Dodatek č.2 ke Smlouvě o dílo

„Transformace Domova Černovice – Lidmaň II. - Telč“

Název stavby:	Číslo změny stavby:
TRANSFORMACE DOMOVA ČERNOVICE – LIDMAŇ II. - TELČ	01
Smlouva o dílo (SoD) ze dne: 17.6.2025 ID : 178123	
ZL č.01 - Statické zajištění, bourací práce, vyzdívky a stropní kce SO-01

ZPRÁVA Z PROHLÍDKY NOSNÝCH KONSTRUKCÍ OBJEKTU SO01 ZE DNE 14.8.2025

1) Klenba nad místností 1.02:

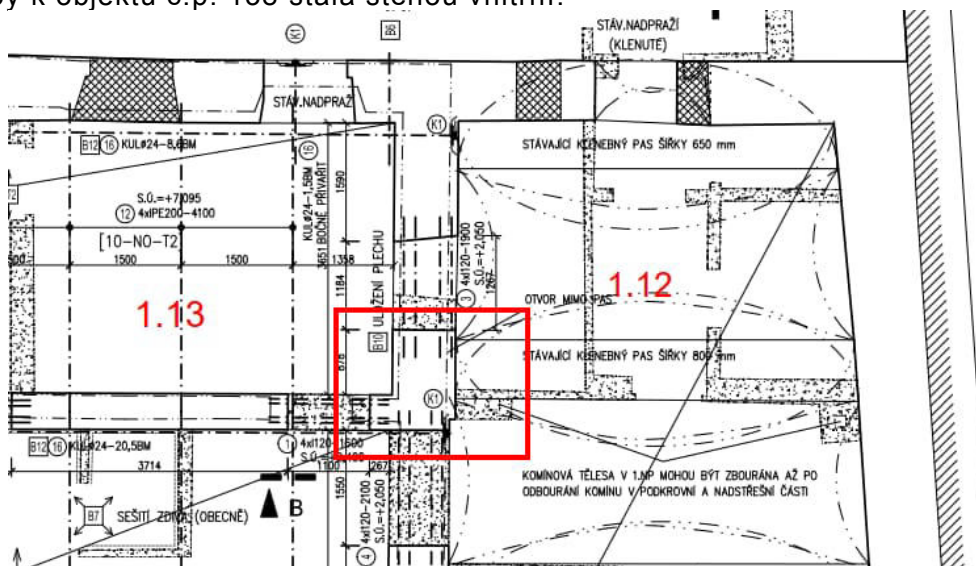
Jedná se o valenou klenbu tl. 150 mm z CP, která je opatřena lunetou u okna v JZ štítu. Klenba má segmentový tvar, ve vrcholu je viditelně zploštělá.

Klenba je zbavena omítky z dolní strany. Rub klenby je volný, je odstraněna podlaha i násyp.

Po snesení násypu se klenba viditelně zdeformovala a musela být montážně podepřena.

V rohové části místnosti je v klenbě otvor. V minulosti byl v těchto místech zřejmě komín a klenba nebyla dozděna. Pro zachování pohledové geometrie bylo toto místo vyplněno nenosnou dřevěnou konstrukcí.

Vrchol klenby vykazuje viditelně zápornou křivost. Zejména lunetová část je propadlá a z dolní strany jsou viditelné rozvinuté trhliny. Bezprostředně hrozí destrukce klenby.

Konstrukce klenby je v havarijním stavu.

Jako příčinu havarijního stavu spatřuji nevhodnou výchozí geometrii klenby, která po dodatečných zásazích (komínový otvor, roztlačování zdiva) vedla k rozvoji poruch. Po požadovaném odstranění násypu pak došlo k dalšímu oslabení stability a dalšímu rozvoji poruch.

Klenbu je nutno odstranit a stropní pole 3,2 x 3,6 nově zastropit ocelobetonovým stropem. Provedení stropu bude shodné jako ve stejném místě o podlaží výše. Tj. 2xIPE200 v osové rozteči 1,25 m. Zakrytí plechobetonovou deskou typu „ST2“. Označení a provedení viz projektová dokumentace.

Obrázek: stav zdiva po odkrytí.

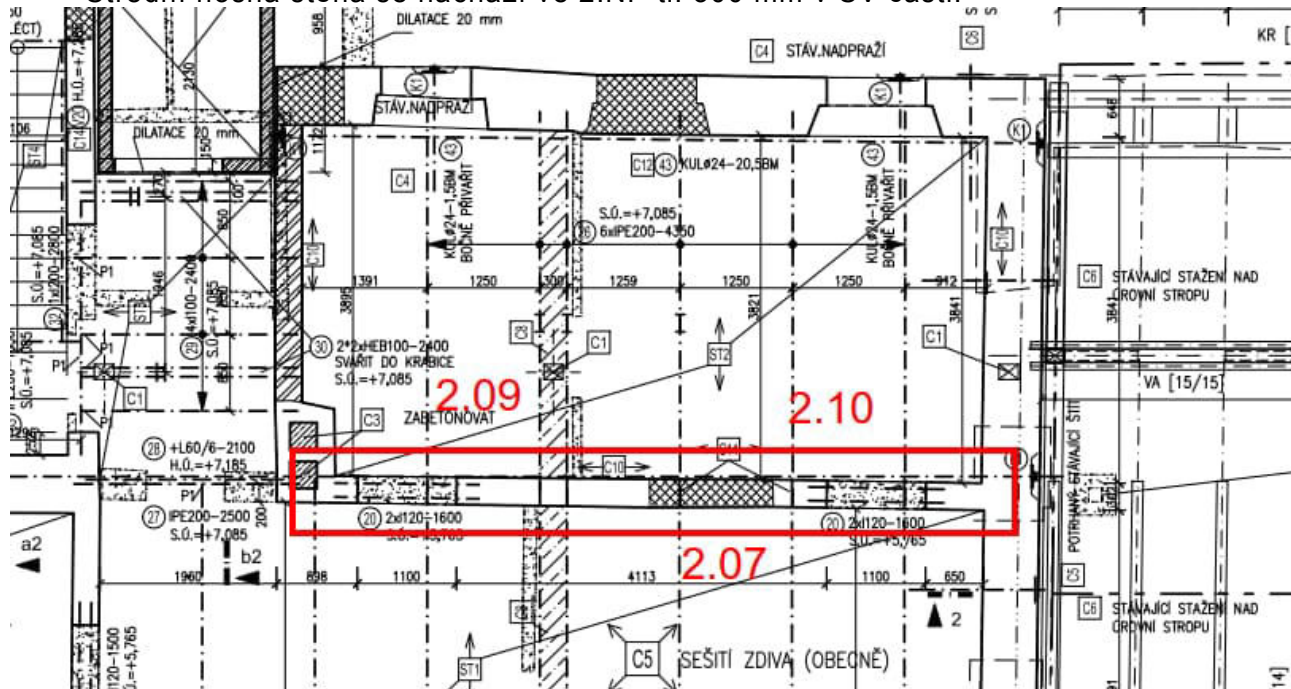
Jedná se o původní obvodovou stěnu SV štítu. Tato stěna se po provedení jednopodlažní přístavby k objektu č.p. 138 stala stěnou vnitřní.

Předmětný pilíř je kamenný. Po odstranění omítky bylo zjištěno, že pilíř je směrem do místnosti 1.13 výrazně oslaben. V rohu místnosti se dříve nacházel komín. Po jeho druhotném odbourání byla oslabená obvodová stěna zakryta do plné tloušťky zdiva nenosnou přízdívkou z CP tl. 65 mm. Stávající stav je nevyhovující.

Navrhovaná úprava: Pilíř dozrát do plného průřezu obvodové stěny. Před započítím prací bude klenebný pas v jednopodlažní části montážně podepřen ve třetinách rozponu.

Nové zdivo CP P10 M5. Nové zdivo vzájemně provázat s původním kamenným zdivem. Před zazdění bude kamenné zdivo průběžně spárováno a vyplněno novou maltou. Do spár mezi kameny bude lepena kotevní výztuž R6 v počtu min 10 ks/m² stykované plochy. Provázání včetně spárování bude prováděno i do navazující střední nosné stěny z CP.

Po vyzdění a technologické přestávce (vytvrdnutí malty) bude proveden navrhovaný otvor spojující místnosti 1.12 a 1.13.

3) Střední nosná stěna 2.NP mezi místnostmi 2.07 a 2.09, 2.10

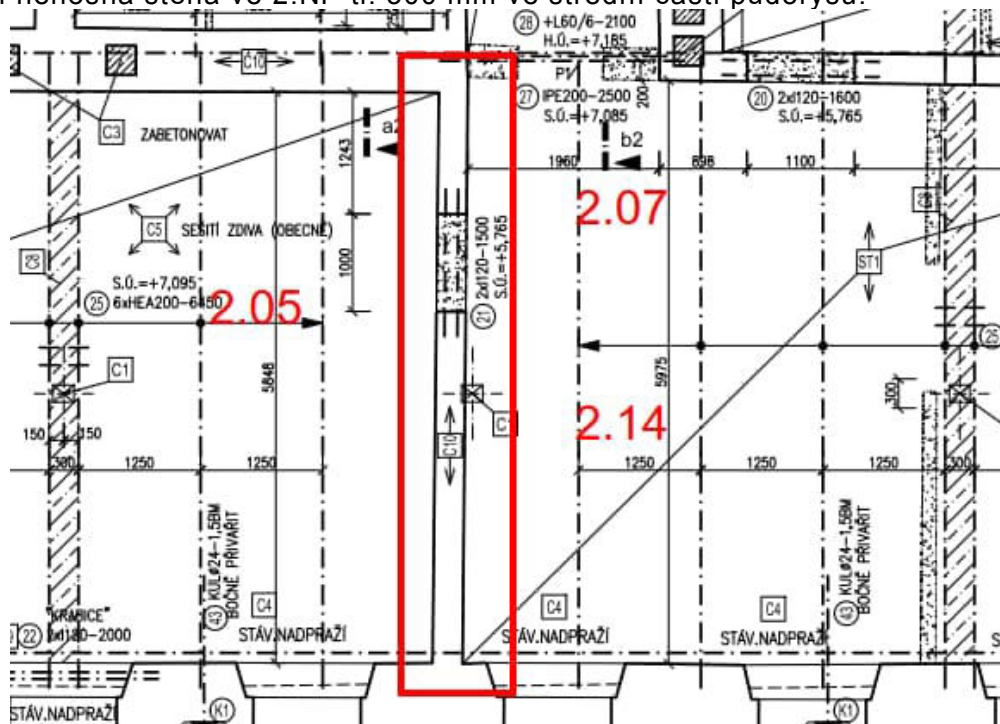
Střední nosná stěna se nachází ve 2.NP tl. 300 mm v SV části.

Stěna je provedena z cihel plných v tloušťce 300 mm. Stěna je založena na stěně 1.NP, která je tloušťky 450 mm. Zalícování obou stěn je směrem do místnosti 2.07. Ve střední části stěny je dveřní otvor s dřevěným nadpražím. Jedno ostění tohoto otvoru odpadlo, když byla odstraňována stropní konstrukce 1.NP. Nadpraží je provizorně podepřeno dvěma stojkami.

Stěna není zavázána do obvodové štitové stěny. A to přesto, že obě stěny byly pravděpodobně provedeny ve stejnou dobu. Na druhé straně je zavázání stěny do navazujícího komínového zdiva provedeno.

Během existence objektu byly ve stěně provedeny dílčí stavební úpravy. Jedná se např. o provedení šikmého odpadu od umyvadla. Touto úpravou došlo k výraznému oslabení paty stěny.

Odstraněním povalového stropu nad 1.NP je 300 mm tlustá stěna uložena jen na 150 mm. Jedná se o excentrické uložení, které je zcela nevyhovující. Stěna je stabilizována stropní konstrukcí nad 2.NP

Stěna vykazuje řadu vad a poruch. Stěna bude v daném úseku odstraněna a nahrazena novou.

- Před prováděním všech prací musí být provedeno zajištění stěny pomocnou konstrukcí. Provést včetně podepření vazného trámu krovu. Viz email v příloze této zprávy.

- Zajištění paty stěny 2.NP. Podepření paty zdiva v drážce vzniklé po odstranění zhlaví povalového stropu 1.NP. Podepření bodově z cihel plných a vyklínovat. Variantně možno provést podepření krátkými dřevěnými stojkami průřezu 150x150. Osová vzdálenost podepření max 600 mm.

- Odstranění stropní kce nad 2.NP uložené na zhlaví stěny.
- Postupné snášení zdiva po jednotlivých vrstvách až do úrovně cca 300 mm nad montážním zajištěním (nad nadpražím stávajícího dveřního otvoru).

- Od této úrovně bude bourání probíhat postupně od střední části (od ostění stávajícího dveřního otvoru. Zdivo snášet směrem do stran pod úhlem přibližně 45°. Nesnášet tedy stěnu ve vodorovných pruzích, neboť by došlo k úplné ztrátě spojení s instalovaným montážním zajištěním v úrovni nadpraží otvoru. Krajní dolní rohy stěny tedy budou snášeny jako poslední.

- Snesení zdiva bude provedeno až do úrovně 150 mm pod uložení nových stropních

- nosníků. Uložení stropu je +3,015. Snesení bude provedeno do úrovně +2,850.
- Provedení roznášecího ŽB věnce na celou šířku zhlaví zdiva 1.NP. ŽB věnec výšky 150 mm (do úrovně +3,015) z betonu C20/25-XC1. Vyztuženo podélnou výztuží 3+3xR10 + třmínky R6/á200.

- Provedení nové stropní konstrukce v obou traktech (dvorní i uliční).
 - Opření vazného trámu plné vazby krovu, který se nachází nad touto částí půdorysu, pomocí dvojice stojek do nově provedené stropní kce.

- Odstranění montážního zajištění pro bouranou stěnu 2.NP a podpírající vazný trám krovu.
 - Nová stěna 2.NP tl. 300 mm. Zdivo ze svisle děrovaných pálených bloků (např. PTH, Heluz) pevnosti P10 na systémovou maltu. Nové zdivo zavázat do navazujících stěn. Nad otvory použít systémové překlady.

- Ve zhlaví zdiva 2.NP ŽB roznášecí věnec tl. 150 mm. H.Ú. věnce v úrovni uložení stropních nosníků nového stropu 2.NP (+7,085). Beton C20/25-XC1. Výztuž podélná 3+3xR10 + třmínky R6/á200. Věnec zavázat do štítového zdiva SV štítu. Na vnitřní straně u komínového tělesa podélnou výztuž věnce ponechat vytaženou 500 mm. ŽB věnec bude probíhat na střední nosné stěně po celé délce objektu.

4) Střední příčná nenosná stěna 2.NP mezi místnostmi 2.07 a 2.07, 2.14

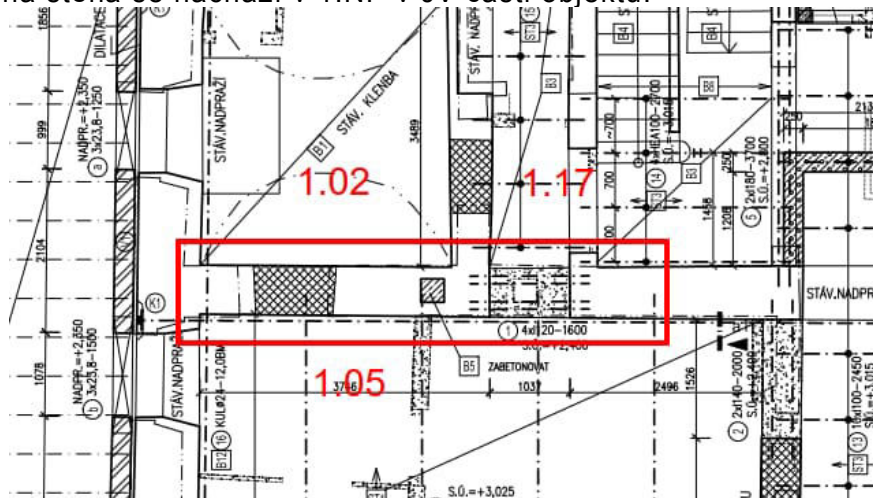
Střední nenosná stěna ve 2.NP tl. 300 mm ve střední části půdorysu.

Stěna je provedena z cihel plných v tloušťce 300 mm. Stěna je založena na stěně 1.NP, která je tloušťky 450 mm. Vyosení osy je SV směrem, zalícovaná strana je k místnostem 2.07 a 2.14. Ve střední části této stěny je druhotně zazděný otvor s dřevěným překladem. Zazdívka tohoto otvoru je provedeno z dutinových cihel. V navázání na střední nosnou stěnu jsou ve stěně 1.NP průduchy (snad shozy). Zdivo je zavázáno do střední nosné stěny, ale není provázáno s obvodovou uliční stěnou.

Stropní konstrukce nad 1.NP na straně k místnosti 2.05 je dosud ponechána. Na straně k místnosti 2.07 a 2.14 je stropní kce nad 1.NP odstraněna.

Stěna vykazuje řadu vad a poruch. Stěna bude v daném úseku odstraněna a nahrazena novou.

- Před započítím bouracích prací bude ověřeno, že je vazný trám krovu nad touto stěnou opřen v místě střední nosné stěny, nikoliv v místě stěny bourané. Případně bude podepření vazného trámu přemístěno nad střední nosnou stěnu.

- Dozdění stěny v 1.NP v místě stávajícího otvoru. Zdivo z CP P10, M2,5.
- Postupné snášení stěny 2.NP z horní úrovně až do úrovně zhlaví stěny 1.NP.
- Provedení nově navrhovaného otvoru ve stěně 1.NP v místě stávajících průduchů (shozů). Osazení nových překladů otvoru 1.NP a provedení zdiva nad překladem úrovně zhlaví zdiva 1.NP.

- Provedení nové stropní konstrukce nad 1.NP na straně k místnostem 2.07 a 2.14. Pracovní spára 150 mm od líce stěny 1.NP (směrem k místnosti 2.05). Sítě ve stropě ponechat vytažené do navazujícího stropu. Po provedení stropu bude moci být nová stěna plně založena na stropní kci.

- Nová stěna 2.NP tl. 300 mm. Zdivo ze svisle děrovaných pálených bloků (např. PTH, Heluz) P10 na systémovou maltu). Nové zdivo zavázat do navazujících stěn. Nad otvorem použít systémové překlady.

- Stěna nemusí být opatřena ŽB věncem, ale bude přebetonována novou stropní kci 2.NP. Stropní kce nad 2.NP bude provedena až po kompletním provedení stropních konstrukcí nad 1.NP.

5) Střední nosná stěna 1.NP mezi místnostmi 1.05 a 1.02, 1.17

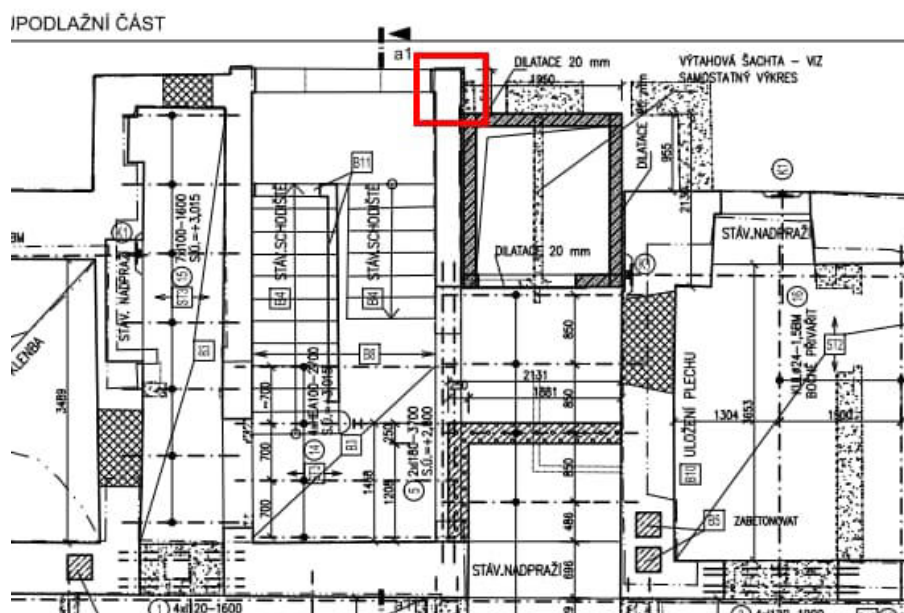
Střední nosná stěna se nachází v 1.NP v JV části objektu.

Stěna je tl. 600 mm je z cihel plných a v SV části v dolní části jde o stěnu kamennou. Pokračující stěna 2.NP je také tl. 600 mm.

V ostění zazdívaného otvoru mezi 1.02 a 1.05 je stěna tl. 450 mm s přízdívkou tl. 150 mm směrem do místnosti 1.05. Rozsah provedení stěny jako 450+150 mm je nejasný, ale zřejmě se jedná o dozdviku ostění druhotně provedeného otvoru. Otvor pochází z relativně nedávné doby, neboť jeho překlad je betonový typu RZP. Obě části stěny v tomto ostění (450 +150 mm) nejsou vzájemně provázány.

Na SZ líci (k místnostem 1.02 a 1.17) je povrch zdiva kompaktní. V pohledovém líci směrem do místnosti 1.05 je patrné problematické provázání kamenných částí a částí provedených z CP. Zřejmě druhotně byla část stěny tl. 450 mm dozděna do výsledné tl. 600 mm. V ploše stěny jsou místa, kde je druhotná přízdívka tl. 150 mm viditelně nesoudržná s podkladem.

Ve střední části stěny se nachází dva komínové průduchy. Zdivo průduchů je provázané s okolním zdivem. Ve zhlaví stěny na okrajích komínových průduchů jsou viditelné svislé trhliny.

- Zazdění otvoru mezi místnostmi 1.02 a 1.05. Provést dle PD.
- Osazení překladu navrhovaného otvoru mezi 1.05 a 1.17. Překlad 4x120 uložit na každé ostění cca 600 mm (zvětšené uložení proti PD).

- Překlady budou v blízkosti budoucích ostění montážně podepřeny. Pod překlady protáhnout dřevěný příčník 200x200 mm podepřený na obou stranách stěny stojkou minimální únosnosti $N_{min}=15kN$. Podepření je tedy ve dvou bodech, s celkem dvěma příčníky a čtyřmi stojkami.

- Plné odbourání otvoru. Je nutno počítat s větším rozsahem bouracích prací, neboť zdivo je v této oblasti kamenné.
- Osazení prahových nosníků 4x180 dle PD.

- Dozdění ostění v šířce stěny 600 mm. (CP P10, M5) na obou stranách s provázáním do stávajícího zdiva. Rozsah dozdvění bude upřesněn na místě dle skutečně provedených bouracích prací a dle stavu navazujícího zdiva.

- Po provedení otvoru budou práce pokračovat na nesoudržné přízdívce v ploše stěny.
- Odsekání všech nesoudržných částí pohledového líce stěny do místnosti 1.05. Během provádění prací nutno sledovat stav nejen vlastní konstrukce, ale i konstrukcí navazujících.

- Zpětné dozdvění odpadlých částí, které jsou tloušťky alespoň 150 mm z CP P10, M5. Prokotvení nové přízdívky do vlastního zdiva. Kotvy min 10 ks/m².
- Odpadlé plochy užší jak 150 mm doplnit nanášenou vrstvou jemného betonu C16/20-X0, D_{max} 8 mm (cementová malta). Nanášet na betonářskou síť 6/100 kotvenou v ploše do vlastního zdiva. Kotvy min 10 ks/m². Navržené přibetonování přibližně odpovídá konstrukci Monierovy stěny.

6) Zesílení pilíře 1.NP u výtahové šachty.

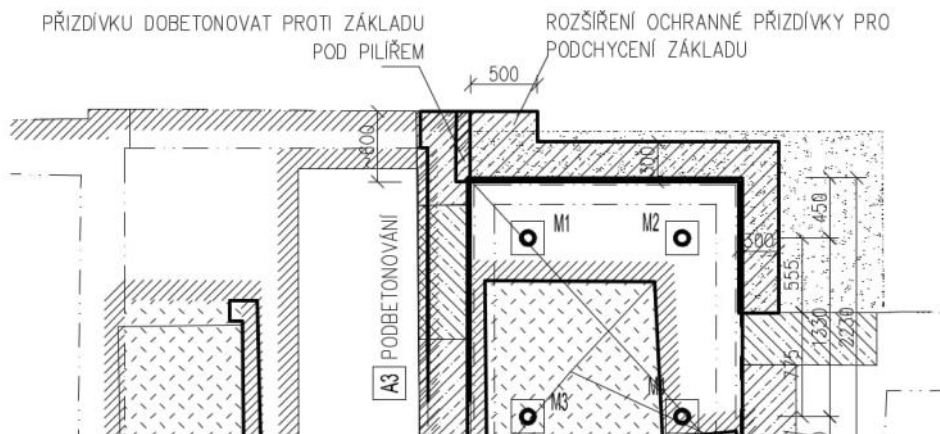
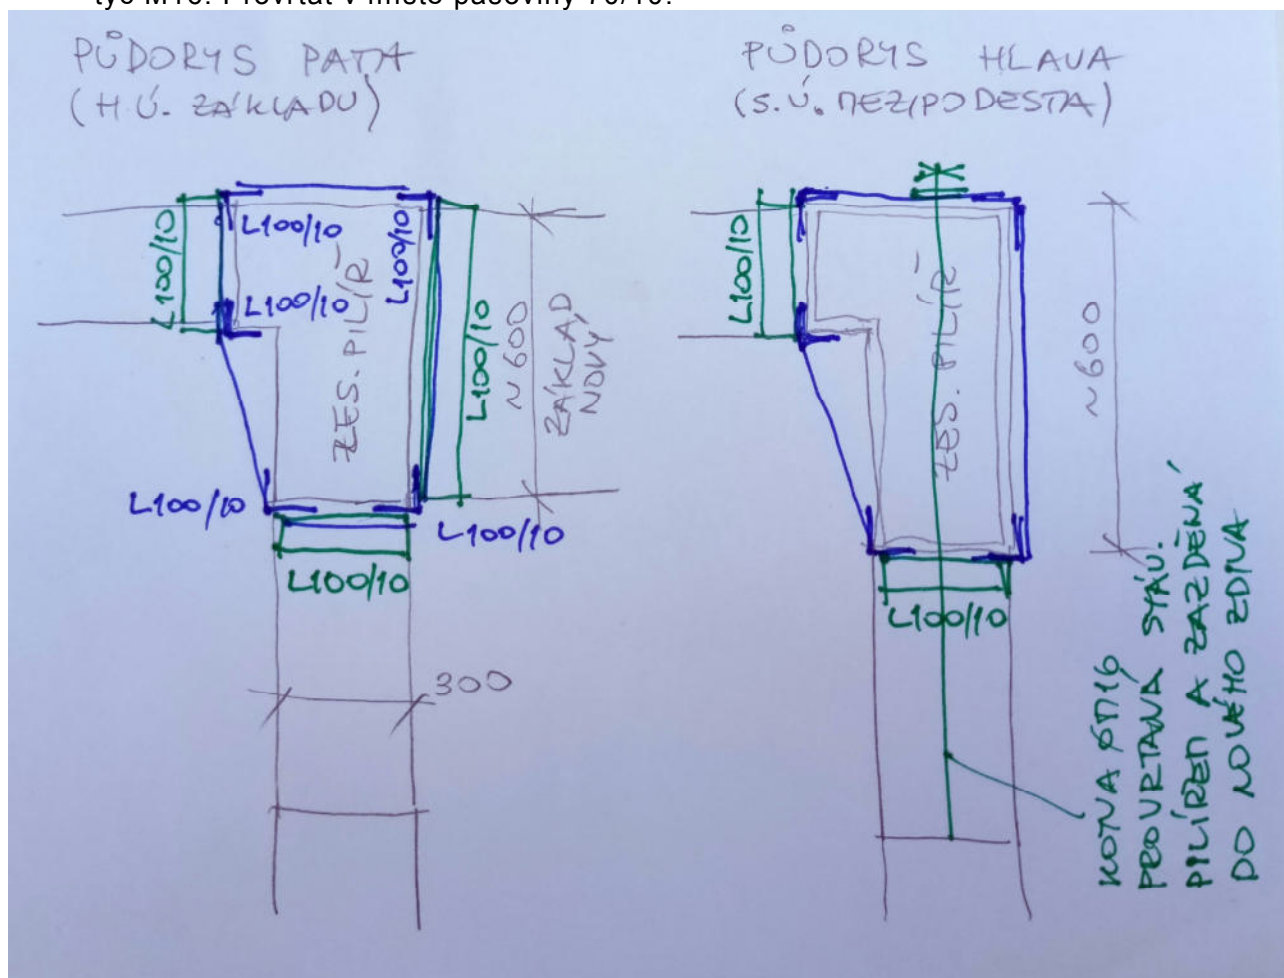
Rohový pilíř v 1.NP rozměru cca 300x600 mm v návaznosti na budovanou výtahovou šachtu.

Půdorysný rozměr pilíře z cihel plných je přibližně 300x600 mm. Pilíř je ale částečně proveden z dutinových cihel! Pilíř je založen na kamenném základu do hloubky přibližně 1,0 m pod terénem. Výkopové práce pro výtahovou šachtu jsou v současné době provedeny. Tj. je odbourán kolem budoucí výtahové šachty původní roh objektu a to v rozsahu dle PD.

V rámci bouracích prací byl odstraněn navazující kamenný základ za zadní stěnou budoucí výtahové šachty. Došlo tak k posunu základu pod ponechaným posuzovaným pilířem směrem do výkopu. V patě pilíře vznikly tahové trhliny. Je nutné bezprostředně provést zajištění popsané v emailu z 15.8.2025 (viz příloha). Tj. provést rozepření základu proti stěnám výkopu a podepření pilíře dřevěnou stojkou v blízkosti uložení.

- Provést dojezd výtahové šachty až do úrovně podlahy 1.NP. V rámci dojezdu je navrhována ochranná ŽB stěna z bednicích tvárnic tl. 300 mm. Oproti PD bude stěna (v zásadě základ) proti posuzovanému pilíři půdorysně rozšířena na šířku cca 600 mm. ŽB stěnu propojit se stávajícím základem pod posuzovaným pilířem. Provádět za postupného odstraňování rozepření.

- Výtahová šachta může být prováděna dále do vyšších podlaží.
- Podbetonování, resp. nový základ v prostoru pod dveřním otvorem, který se nachází mezi posuzovaným pilířem a navazující příčnou schodišťovou stěnou. Během snižování terénu budou navazující základové konstrukce rozepřeny. Tj. rozepřít

základ pod posuzovaným pilířem a základovou stěnou pod příčnou schodišťovou stěnou. Základová spára na úrovni základové spáry výtahové šachty. Během výkopových prací podchytit pas pod posuzovaným pilířem. Beton základového pasu z betonu C16/20-X0.

- Doplnění posuzovaného pilíře do požadovaného tvaru (dozdít, doplentovat).
- Přesunutí dřevěné stojky podpírající nadpraží vnějšího otvoru dále od ostění (cca 100 mm) tak, aby bylo možné provést následující krok.
- Opásání posuzovaného pilíře v rozsahu 1.NP. Rohové úhelníky L100/10. Spojit po celém obvodu pásovinami 70/10 v osových roztečích $a_{\max}=700$ mm. V patě a v hlavě umístit proti nosným konstrukcím roznášecí vodorovné úhelníky L100/10. Viz schéma. Po provedení opásání pilíř provrtat v výšky a protáhnout závitovou tyč M16. Provrtat v místě pásoviny 70/10.

- Dozdění stávajícího dveřního otvoru na boku výtahové šachty. Dozdění z CP P10, M5. Zdivo založeno na nově zbudovaném základovém pasu. Během zdění zabudovat protaženou závitovou tyč.

8) Trhliny v klenbě jednopodlažní části.

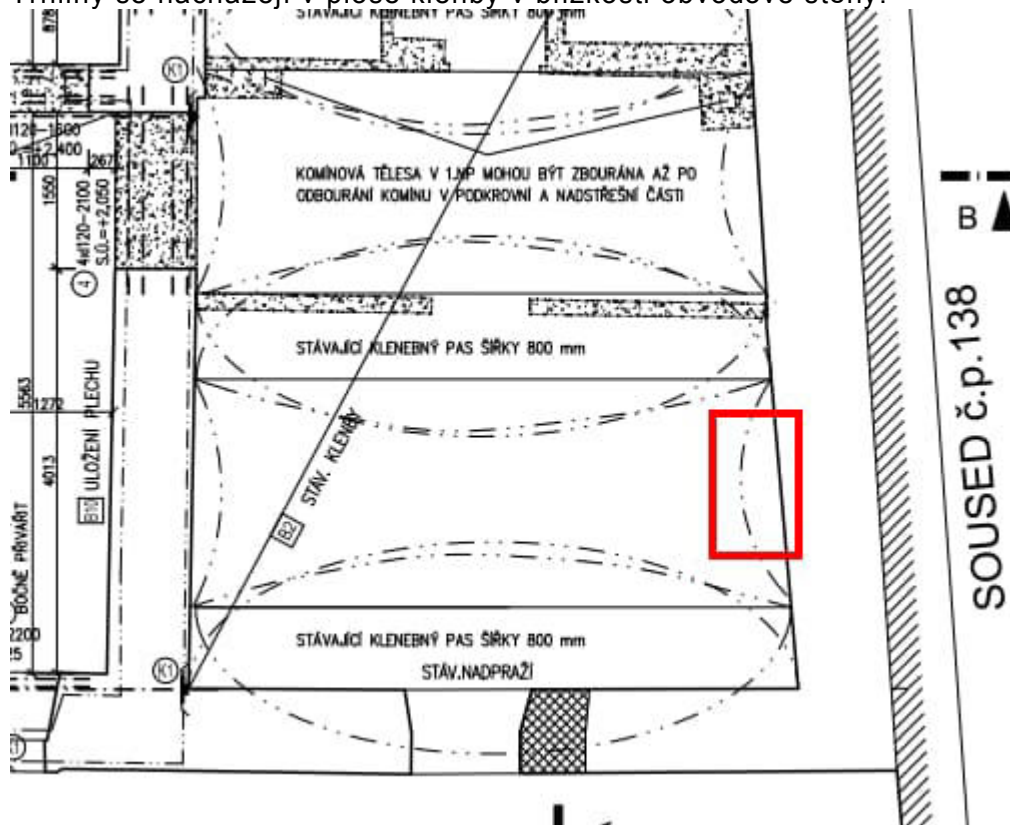
Trhliny se nacházejí v ploše klenby v blízkosti obvodové stěny.

Vznik trhlin pravděpodobně souvisí s odtlačení obvodové stěny klenebními pasy. Trhliny byly před 14 dny (31.7.25) opatřeny sádrovými terči. Sádrové terče byly v době prohlídky (14.8.25) neporušené.

Trhliny jsou neaktivní a nejsou staticky závažné.

Sanace je navržena z horního líce pomocí lepené helikální výztuže 8 mm. Výztuž v osové vzdálenosti $a=250$ mm. Výztuž zakotvit do obvodové stěny zalepením do vrtu hloubky 400 mm. Vlastní výztuž zalepit do drážky kolmé na obvodovou stěnu. Po aplikaci helikální výztuže bude trhlina z horního i dolního líce vyspárována a vyplněna expanzní maltou.
